## FAQs zum Rückruf von Optimus Multifuel-Kochern Nova und Nova+

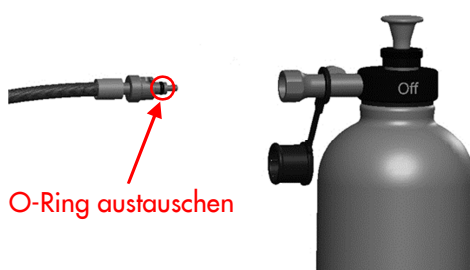
Da für den Konsumenten nicht erkennbar ist, ob der Mangel an der Pumpe des Kochers vorliegt oder nicht, kann dieses Problem nur durch die Katadyn Produkte AG behoben werden. Kunden können jedoch den beschädigten O-Ring am Ende des Brennstoffschlauchs selber auswechseln, sobald sie einen Ersatz von Katadyn erhalten haben.

Ein nicht richtig gecrimpter Brennstoffschlauch beim Nova Kocher kann vom Kunden nicht selber geflickt werden. Betroffene Kunden erhalten einen neuen Brennstoffschlauch.
